Oggetto: **[ID: 8042] Comune di Matera (MT)**

"Progetto di un impianto agrivoltaico, denominato "AEPV03-B", di potenza pari a 15 MW e delle relative opere connesse ed infrastrutture necessarie alla connessione alla RTN, da realizzarsi nel Comune di Matera (MT), in località *Masseria Sant'Agostino*".

Procedura di Valutazione di Impatto Ambientale ai sensi dell'art.23 del D.Lgs 152/2006.

RICHIESTA INTEGRAZIONI DOCUMENTALI

Figura 1 planimetria di progetto su IGM – Sintesi non tecnica tav. n.5

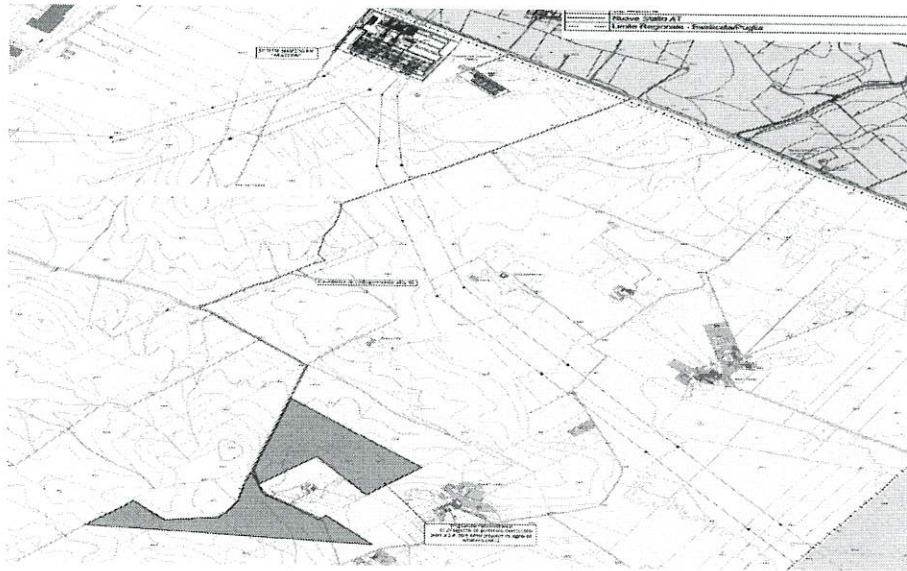
La documentazione fornita dal Proponente non risulta sufficiente a consentire un'adeguata valutazione dei potenziali impatti delle opere previste sul paesaggio circostante. Non vengono, infatti, prese in considerazione le interferenze dirette o la prossimità tra le opere di progetto e alcune emergenze paesaggistiche del territorio lucano, quali il vicino Parco Archeologico delle Chiese Rupestri del Materano, l'attraversamento di beni vincolati ai sensi dell'art. 142 c.1 c) del D. Lgs.n.42/2004, e la prossimità con una serie di beni monumentali vincolati, né si riscontra negli elaborati di progetto un'adeguata e approfondita analisi dell'effetto cumulo derivante dalla
